SZAKÉRTŐI VÉLEMÉNY
a Budapest, III., Római - parti árvízvédelmi mű
döntés-előkészítő tanulmányáról

Budapest, 2013. március 31.

A Csillaghegyi öblözet – sárgával jelölve a mentett ártér területe.

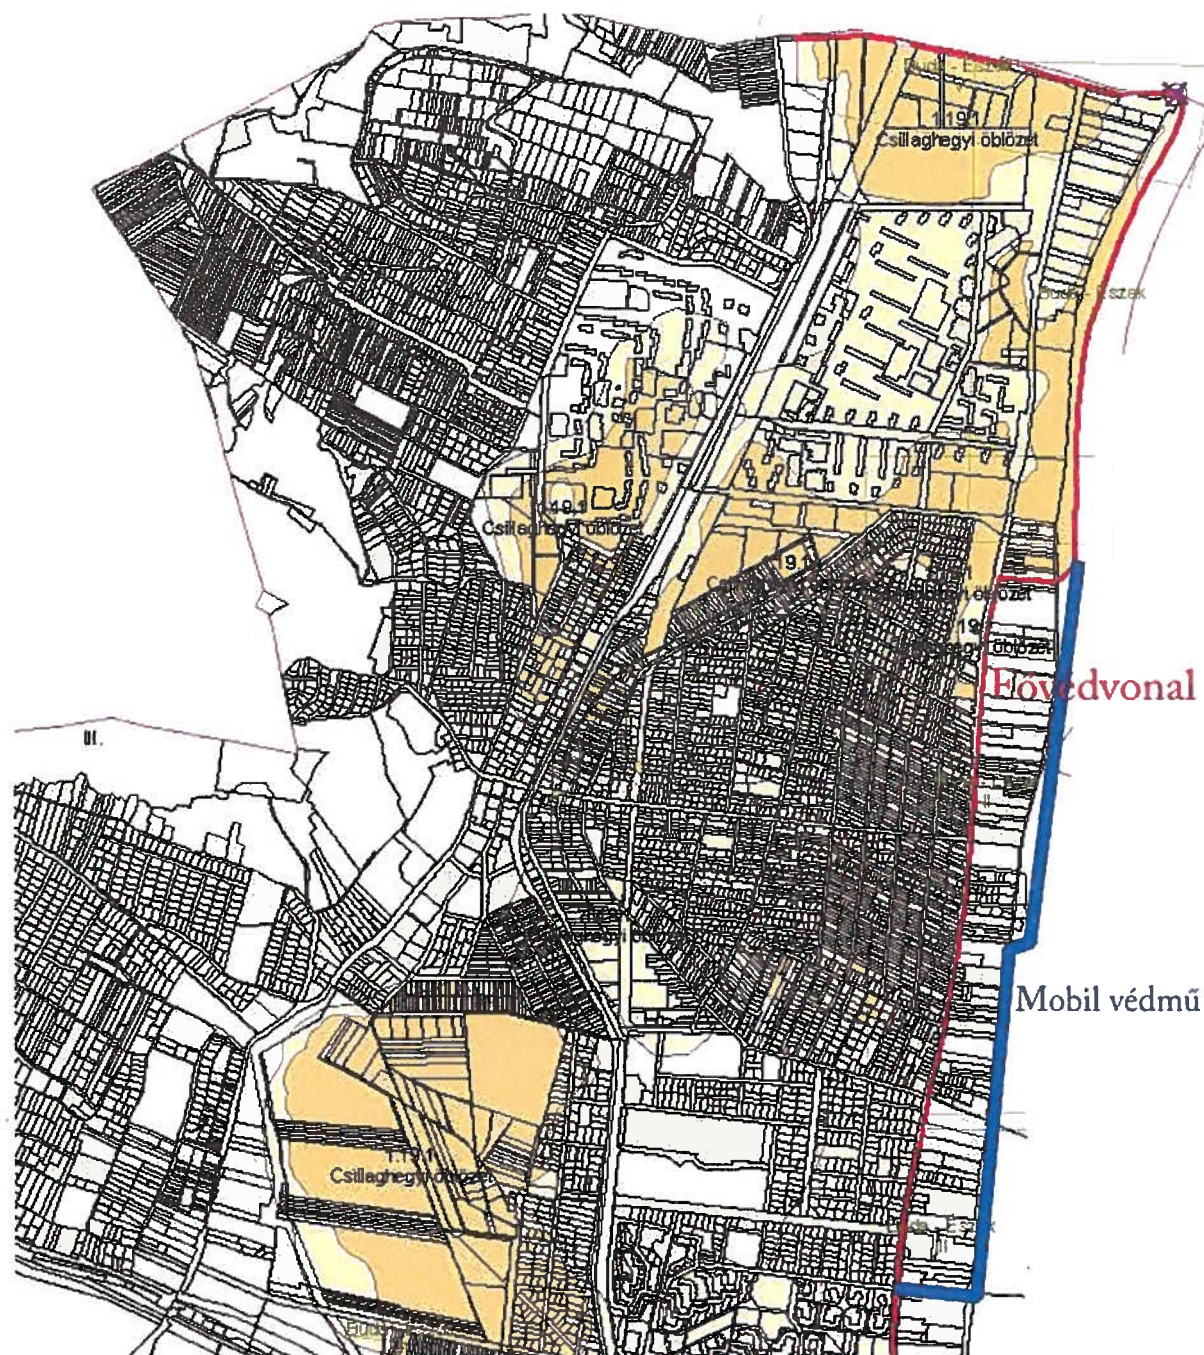
E rossz állapotú, 1953 – 54-ben épített töltés azonban számos árvízkapuval („kulisszanyílással”) szabdalt, így nem adhat kellő biztonságot.

Az elmúlt évtized nagyobb árhullámai idején csak jelentős beavatkozásokkal, a végső tartalékok kimerítésével lehetett a töltés védőképességét biztosítani, Csillaghegy és Békásmegyér jelentős területének elöntését megakadályozni. A tárgyi partrész árvízvédelmi szempontból a főváros legkritikusabb szakasza, leggyengébb láncszeme, így a megfelelő védművet racionális lenne mielőbb kiépíteni. (Már hosszú ideje esedékes lett volna!)
